TYPE(S) : RENAULT 5 TURBO 822.0
 DATE : 2 Février 1983

FICHE IT

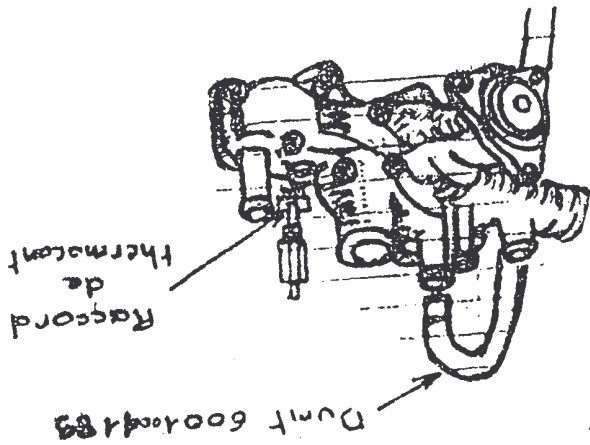
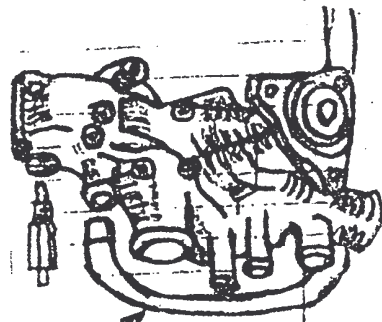
A compter du moteur n° 1989 changement de pompe à eau
 Ancienne référence 77 01 460 697
 Nouvelle référence 77 01 462 390
 - Le montage de cette nouvelle pompe à eau implique les modifications suivantes :

- 1° Changement de la durit de chauffage 60 01 001 189 par 60 01 002 257 (avec nouveau piquage sur pompe à eau (Voir croquis))
- 2° Pour les turbo 1, remplacement de la trappe de visite (derrière) (poulie) par trappe 60 01 011 900
- Nota : Pas de changement de trappe pour la turbo 2
- 3° Suppression du raccord de thermocontact
